女川原子力	発電所第2号機 工事計画審査資料
資料番号	02-補-E-01-0100-6-3 改 <mark>8</mark>
提出年月日	2023 年 7 月 <mark>14</mark> 日
【凡例】	: 前回ヒアリング資料からの変更箇所

補足-100-6-3 非常用ガス処理系主要弁の要目表記載変更について

東北電力株式会社

系統番号 T46

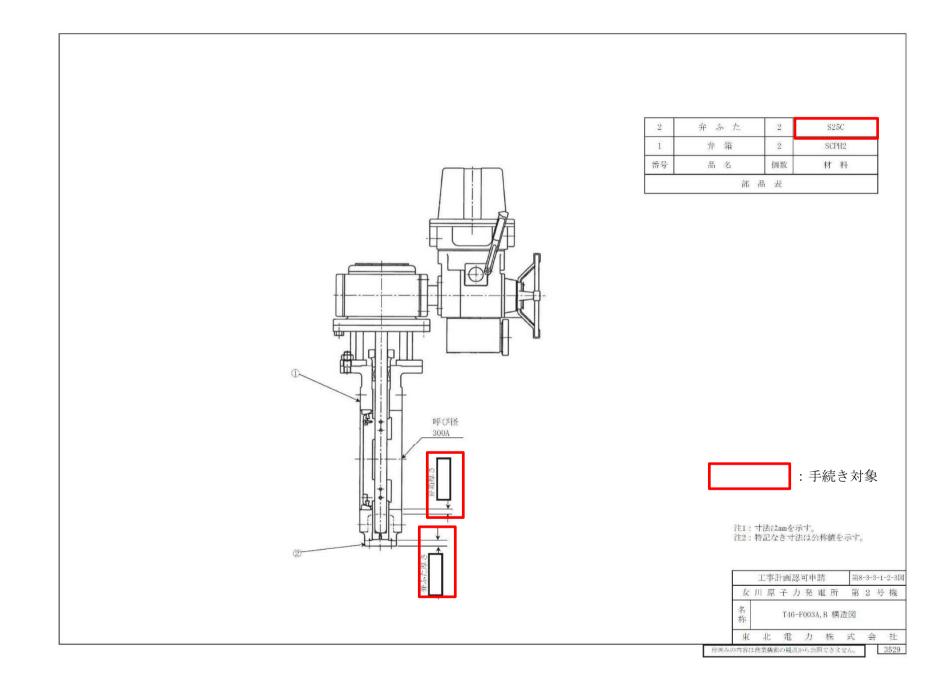
用発電用原子炉の設置、 運転等に関する規則 別表第二 添付書類	関連条文	添付書類名	添付書類の 変更の有無	添付書類の 変更の有無の理由
原一	子炉格納施設				
1	原子炉格納施設に係	14条	・第 8-3-3-1-1-1 図	無	非常用ガス処理系主要弁の要目表の記
	る機器の配置を明示	15条	【設計基準対象施設】非常用ガス処理系系統図		載の変更は、実物の変更を伴わない設
	した図面及び系統図	44条	・第 8-3-3-1-1-2 図		計確認値の変更であり機器の配置に変
			【重大事故等対処設備】非常用ガス処理系系統図		更はないことから, 本図面の変更はな
			・第 8-3-3-1-3-1 図		٧١°
			非常用ガス処理系 機器の配置を明示した図面(その1)		
			・第 8-3-3-1-3-2 図		
			非常用ガス処理系 機器の配置を明示した図面(その2)		
2	耐震性に関する説明	5条	• VI-2-1-1	無	非常用ガス処理系主要弁の要目表の記
	書 (支持構造物を含め		耐震設計の基本方針 ・VI-2-1-2		載の変更であり、耐震計算に係る方針
	て記載すること。)		基準地震動 Ss 及び弾性設計用地震動 Sd の策定概要		を変更するものではないことから、既
			• VI-2-1-4		認可の設計及び工事の計画に添付した
			耐震重要度分類及び重大事故等対処施設の施設区分の基		本説明書から変更はない。
			本方針 ・VI-2-1-5		
			波及的影響に係る基本方針		
			• VI-2-1-6		
			地震応答解析の基本方針		
			・VI-2-1-7 設計用床応答曲線の作成方針		
			· VI-2-1-8		
			水平2方向及び鉛直方向地震力の組合せに関する影響評		
			価方針 (() 五 (力 ) )		
			(次頁へ続く)

図1 排風機起動前に主蒸気管破断時の原子炉棟内の圧力が正圧側に作用した場合のイメージ

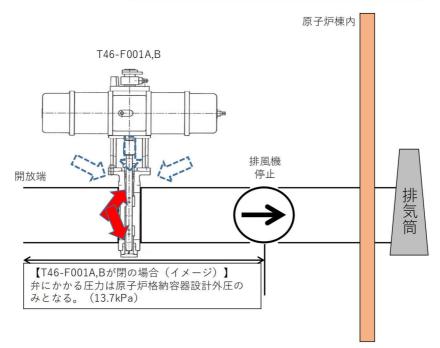
排風機起動前は、主蒸気管破断時の原子炉棟内の圧力が正圧(弁の内から外へ作用する圧力) が作用するものとして 13.7kPa を設定している。なお、開放端のあるライン上にある当該弁には、 本来、弁内外より同等の圧力が作用すると考えられるが、設計上、打ち消す方向の圧力は保守的 に考慮していない。弁に正圧が作用する場合のイメージを図1に示す。

図2 排風機起動後に主蒸気管破断時の原子炉棟内の圧力が負圧側に作用した場合のイメージ

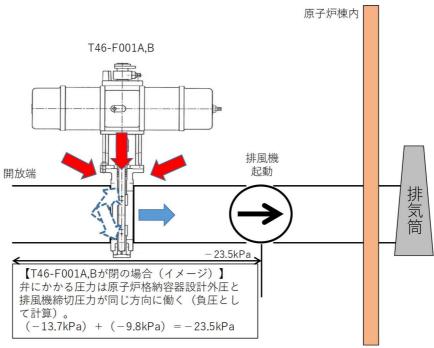
排風機起動後は、主蒸気管破断時の原子炉棟内に加え排風機による負圧(弁の外から内へ作用する圧力)が作用するものとして-23.5kPaを設定している。この場合、主蒸気管破断時の原子炉棟内は排風機による負圧と同じ側に作用する圧力として設定する。弁に負圧が作用する場合のイメージ図を図2に示す。
